Mission régionale d'autorité environnementale

**Avis en date du 17 septembre 2020
de la Mission régionale d'autorité environnementale d'Île-de-France
sur le projet de réaménagement de la zone des entrepôts du marché d'intérêt
national de Rungis situé à Rungis (94) et Paray-Vieille-Poste (91)**

Synthèse de l'avis

Figure 4: Projet -horizon mai 2020 » avec le bâtiment I7 projeté en 2022
Source : EI, p. 3/368

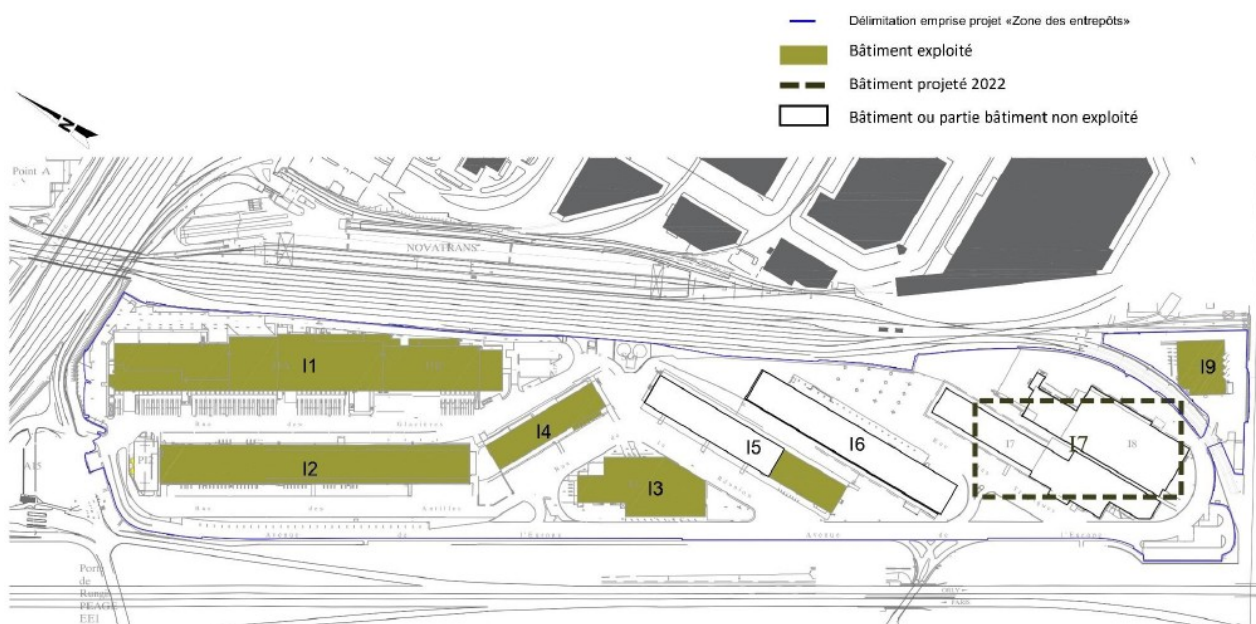
La MRAe note que la surface du bâtiment I7 pour laquelle un permis de construire est demandé est de 14 006 m² mais qu'une surface de 15 581 m² est indiquée dans le tableau de synthèse à la page 72 de l'étude d'impact (figure 17). Un tableau d'état d'avancement des démolitions et constructions serait utile pour la compréhension de l'état d'avancement du projet qui porte sur des démolitions et constructions déjà réalisées, la construction du bâtiment I7 qui justifie la présente démarche, ainsi que des démolitions et constructions à réaliser.

Figure 7: schéma viaire de la zone des entrepôts (situation future)
Source : EI p. 246

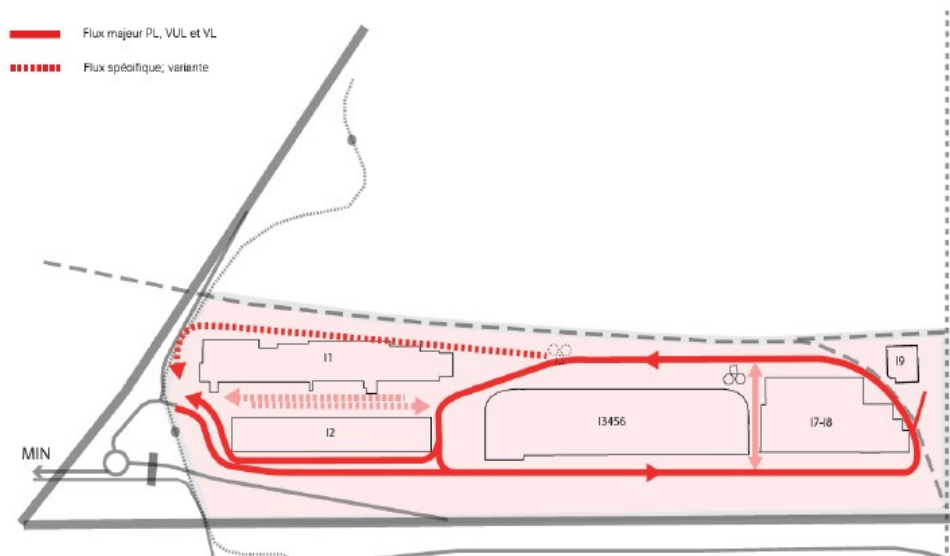
L'étude a considéré comme dimensionnantes l'heure de pointe du matin, soit de 7 h 45 à 8 h 45, et l'heure de pointe du soir, soit de 17 h 15 à 18 h 15. Pour la MRAe ce choix ne semble pas nécessairement adapté, étant donné le fonctionnement du MIN de Rungis en horaires décalés.

La MRAe recommande de justifier le choix des heures de pointe dimensionnantes, compte tenu des horaires d'activité de la zone des entrepôts et du MIN.

Figure 8: schéma futur de circulation piétonne de la zone des entrepôts
Source : EI, p. 247

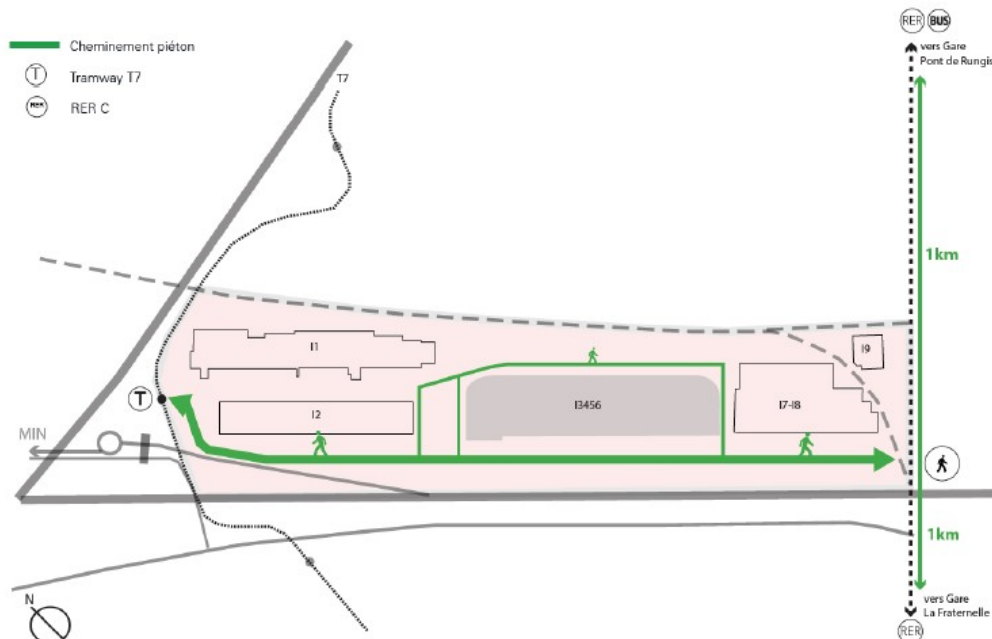
Par ailleurs, le projet d'aménagement de la zone des entrepôts prévoit de développer les liaisons piétonnes sécurisées au sein du site, notamment vers les lieux de transports en commun vers les lieux de vie. Cependant, l'étude de donne qu'un schéma de principe.

Ce schéma comprend un axe piéton majeur en frange sud-ouest du site, protégé de la voirie par une rangée d'arbres et accompagné de plantations basses. Des cheminements secondaires seront aménagés sur le pourtour du bâtiment central. Les traversées piétonnes, aménagées aux extrémités de chaque entrepôt, desservent les parkings, les zones de services et les bureaux.

La MRAE recommande de mettre à jour l'étude d'impact avec les nouvelles possibilités d'accès au site induites par les projets en cours ou prévisionnels (projets routiers, projets de transport en commun).
